## AKCINĖ BENDROVĖ „VIA LIETUVA“

### DĖL PIRKIMO DOKUMENTŲ PAAIŠKINIMO Nr.2

Akcinė bendrovė „Via Lietuva“ (toliau – perkančioji organizacija) vykdo viešojo *pirkimo VALSTYBINĖS REIKŠMĖS KRAŠTO KELIO NR. 181 SEIRIJAI–SIMNAS–IGLIAUKA RUOŽO NUO 17,260 IKI 20,320 KM KAPITALINIS REMONTAS (Pirkimo ID 4770111)*, atliekamo tarptautinio atviro konkurso būdu, procedūras ir teikia pirkimo dokumentų paaiškinimus, atsakydama į tiekėjų klausimus.

#### 9.1 Veja

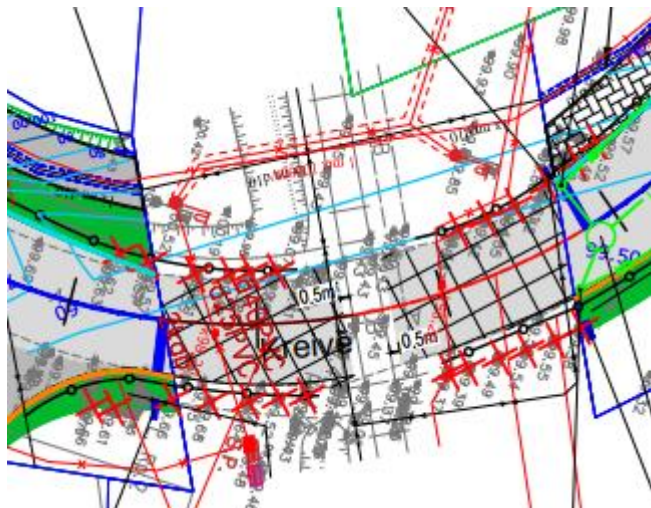
**30. Klausimas.** „Prašome patikslinti kur numatoma vejos įrengimas h-10 cm. Kiekių žiniaraštyje ir brėžiniuose numatyta tik h- 6 cm šlaitų ir pakelės plotų įrengimas.

**Atsakymas.** DKŽ Darbų kiekių žiniaraštis Nr. 1 papildomas 2.11 pozicija. Numatytas dirvožemio 20 cm storio įrengimas ties daubomis (latakai) tarp pėsčiųjų tako ir kelio, kiekis 3 832 m<sup>2</sup>. Pridedamas patikslintas DKŽ.

Išilginis pjūvis per geležinkelio pervažą  
Pk. 202+12 - 202+60  
M 1:100

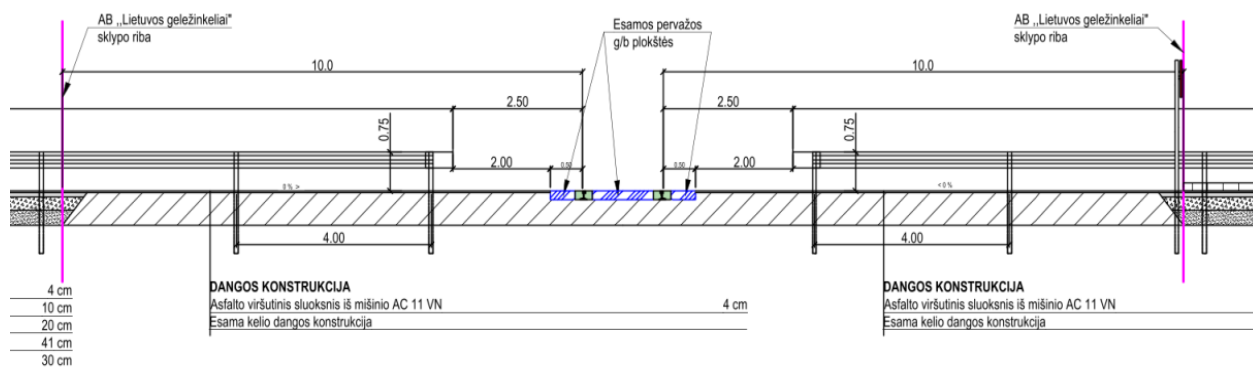
**31. Klausimas.** „Ar įtraukti į kiekius (dangų suvedimas) šie darbai

1. Ičiau, siekiant pagerinti esamą infrastruktūrą numatoma atlikti sklandžių dangos suvedimą (atnaujinimą) pagal Pervažų įrengimo ir naudojimo taisykles – sklandžiai sujungti asfaltbetonio dangą nuo AB „Via Lietuva“ priklausančio sklypo ribos iki pervažos klojinio (50 cm nuo kraštinio bėgio). Dangų suvedimui numatoma nufrezuoti 4 cm esamo susidėvėjusio asfaltbetonio sluoksnį ir įrengti naują 4 cm dangos sluoksnį iš AC 11 VN mišinio. Asfalto danga suvedama/atnaujinama nekeičiant esamų dangos parametrų.

Taip pat, remiantis Pervažų įrengimo ir naudojimo taisyklėmis numatoma esamus pervažos sargštulius pakeisti apsauginiais metaliniais atitvarais (N2W4).

**Atsakymas.** DKŽ Darbų kiekių žiniaraštis Nr. 2 papildytas 1.3 pozicija ir patikslinti pozicijų 3.5 ir 3.6 kiekiai. Pateikiamas papildytas DKŽ.
